浜岡原子力発電所原子炉施設保安規定の 変更認可申請について

【高経年化技術評価及び長期施設管理方針の策定に係る責任職位の見直し
並びに廃止措置に伴う管理区域図の変更】

令和4年10月6日
中部電力株式会社

施工方法の変更理由

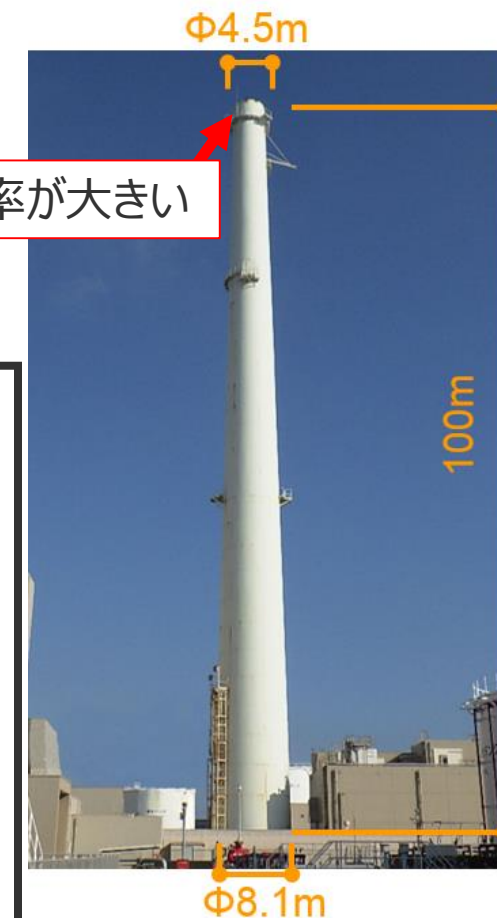
現場施工を進める中で、取り扱う鋼板サイズを小さく変更した。

(約2m×2m → 約1m×1m)

そのため、処理枚数が増えたことから作業期間延長の見込みとなった。

1. 曲率大きい鋼板は固定や分離作業が困難
(排気筒上部の鋼板は曲率が大きく、分離作業の際、
切削工具の押しつけに対する反力が得難い)
2. 鋼板のサイズが大きく、取り回しが困難

上部は曲率大きい

排気筒(1号及び2号炉
共用)の直径の差

作業期間の延長

変更前 2021/11/29 ～ 2022/9/17

変更後 2021/11/29 ～ 2023/ 2/末

(作業期間の短縮に向けた2班体制の導入及び時間外作業を実施中)

(2) 排気筒の解体撤去工事に伴う管理区域の区域区分変更, 設定 (1/2)

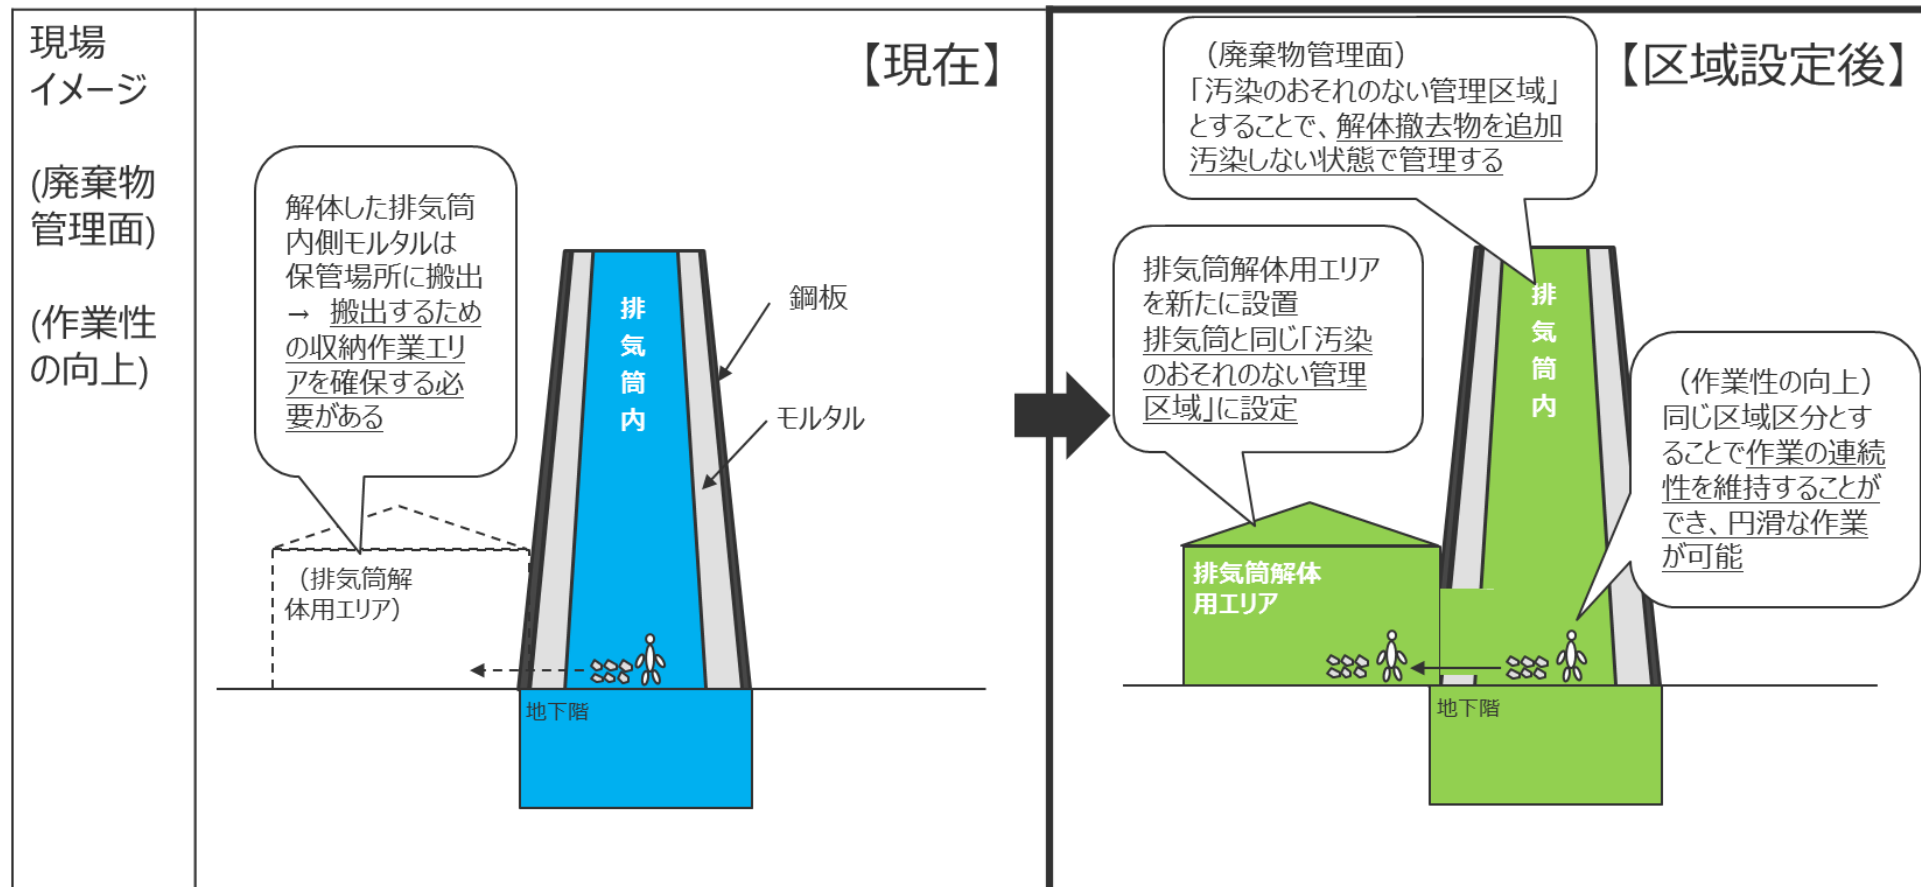
区域区分の変更に先立ち、排気筒内の汚染状況調査を実施した結果、内側モルタルにC-14の含有（最大で14Bq/g）のみを確認し、評価した結果、表面汚染密度が0.5Bq/cm²、空気中の放射性物質濃度が0.01Bq/cm³であり、線量告示に定められた値（表面汚染密度が4Bq/cm²、空気中の放射性物質濃度が0.3Bq/cm³）を超えるおそれなく「汚染のおそれのない管理区域」に設定できることを確認した。
